改善箇所説明図

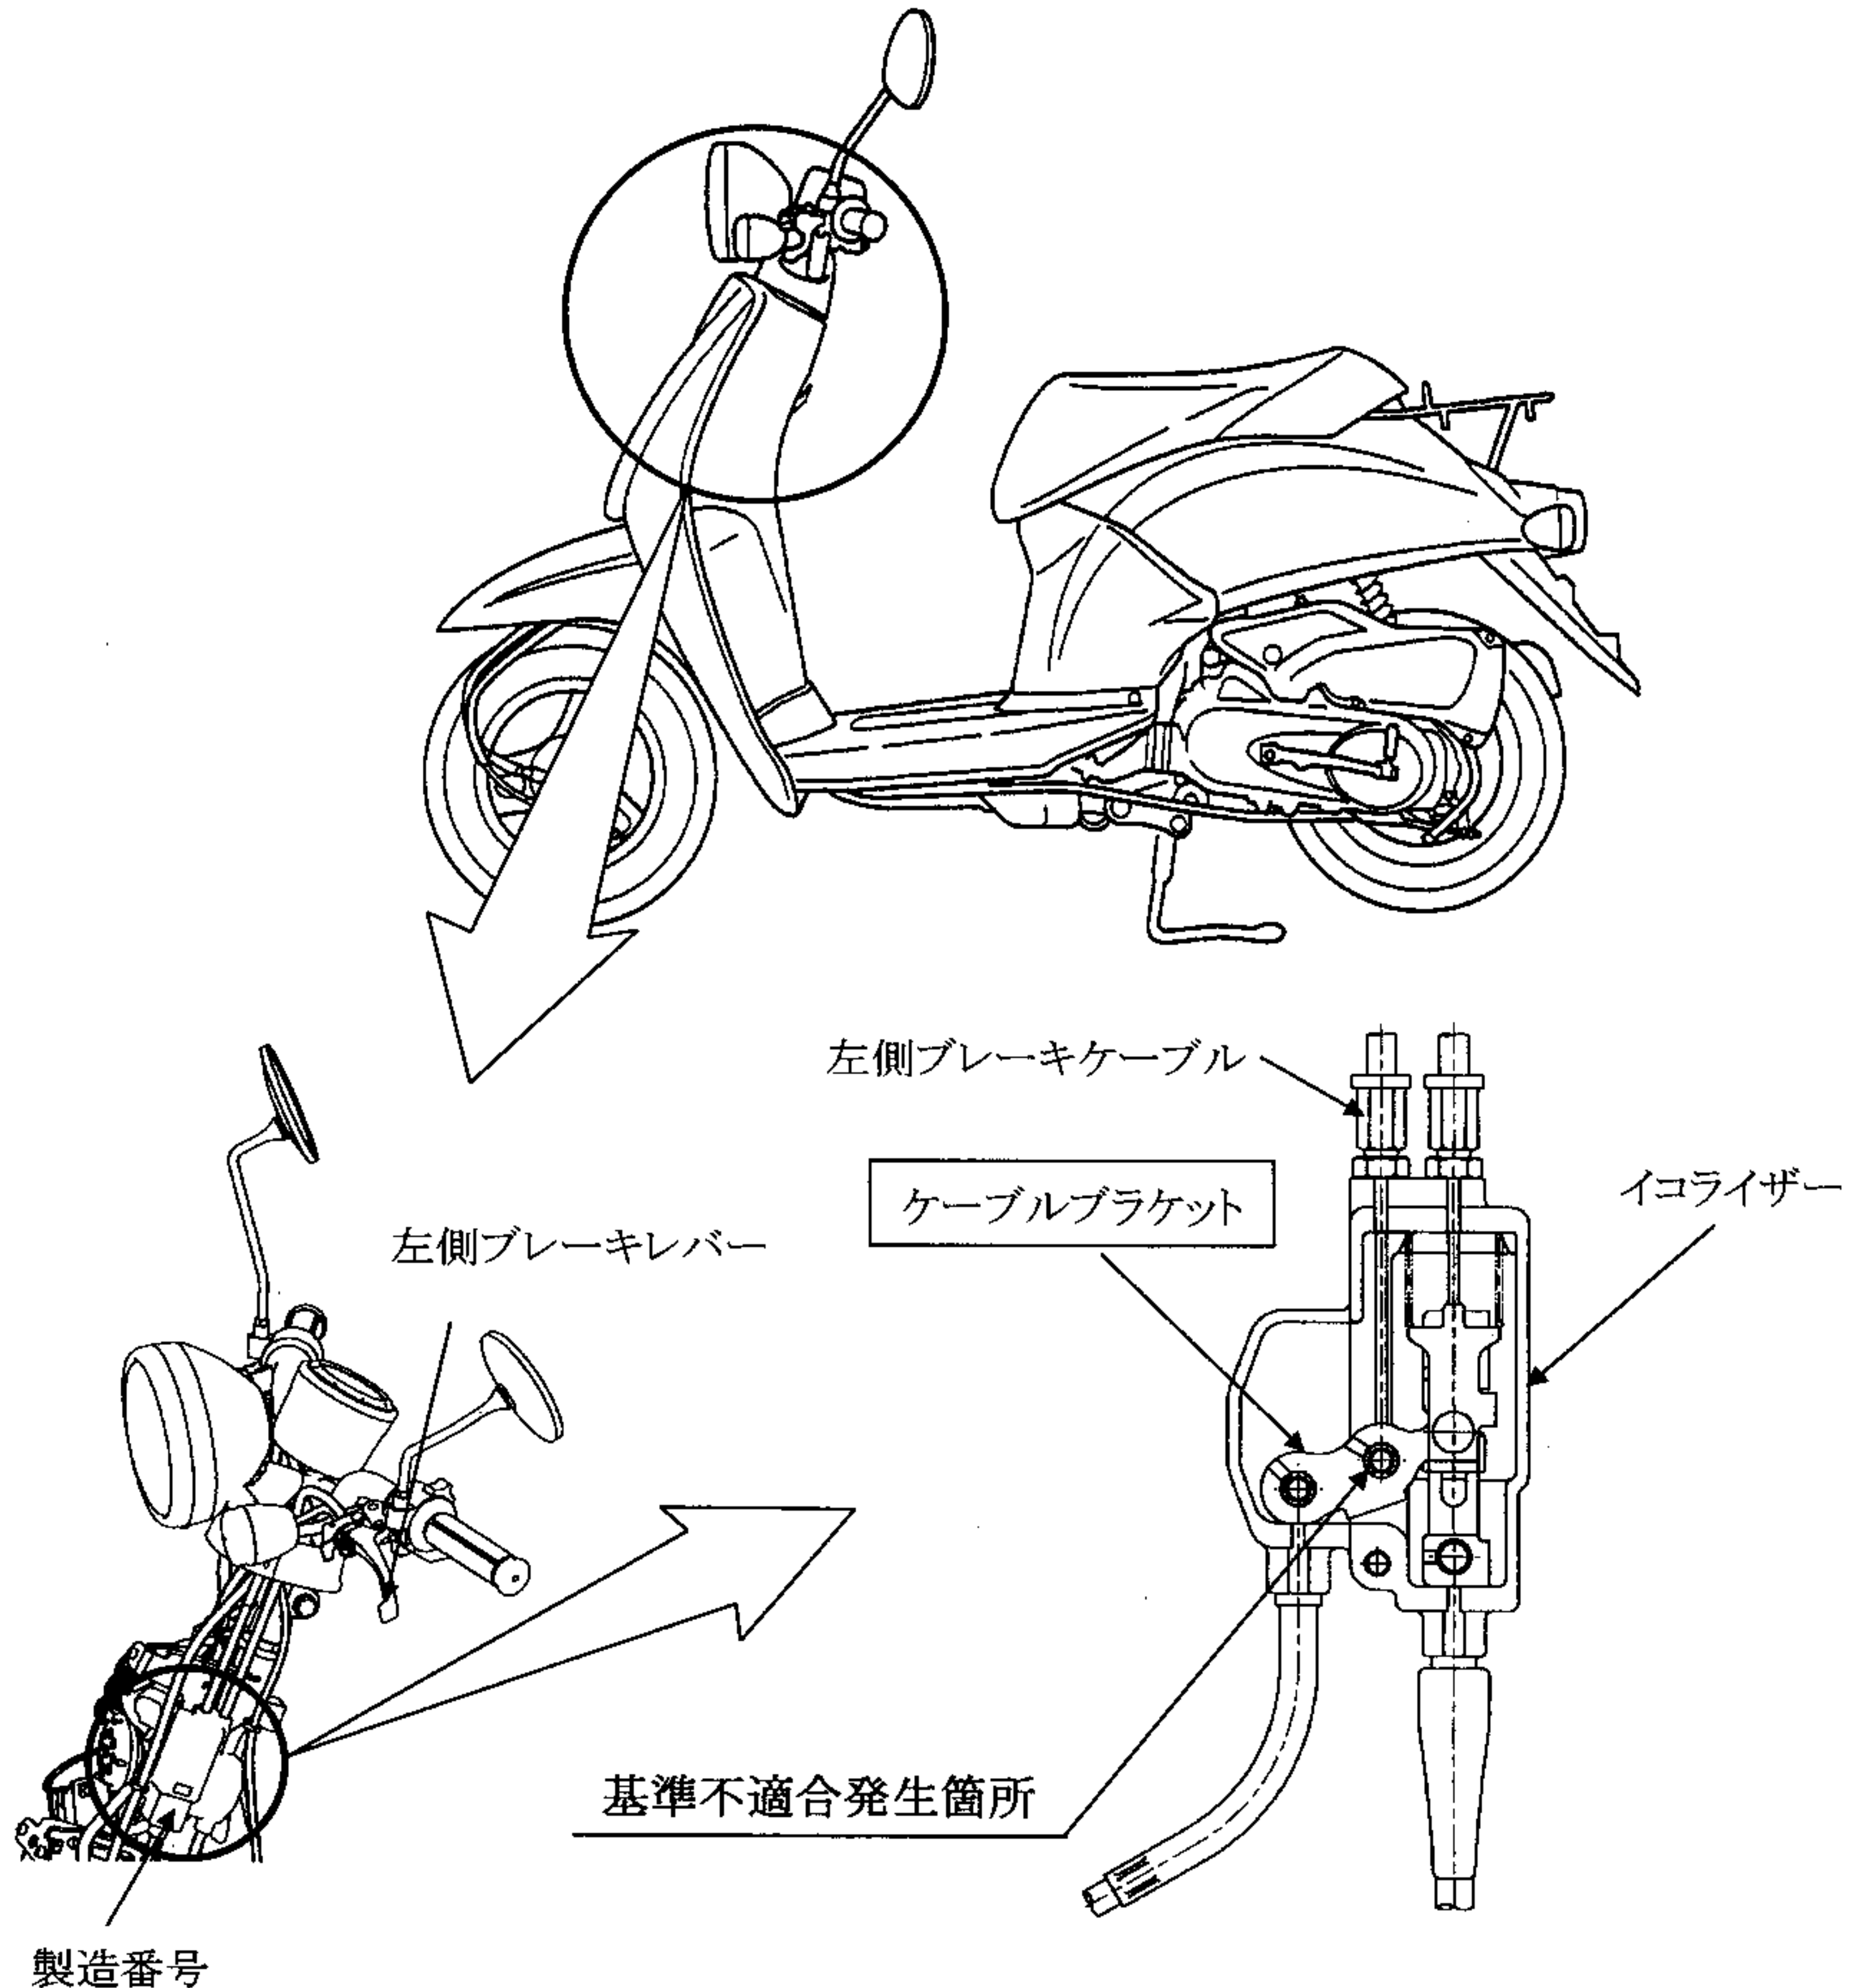
前、後輪にブレーキ力を伝える連動機構(イコライザー)内のケーブルブラケットに強度の不足しているものがあるため、左側ブレーキレバーを強い力で繰り返し操作をおこなうと、ケーブルブラケットが変形してブレーキケーブルがブラケットから外れることがある。そのため、左側ブレーキレバーを操作してもブレーキが効かなくなるおそれがある。

改善の内容: 全車両、イコライザーの製造番号を確認し、該当するものは(F6～H29)ケーブルブラケットを良品と交換する。

識別: 型式認定番号標付近に黄色ラベルを貼り付ける。
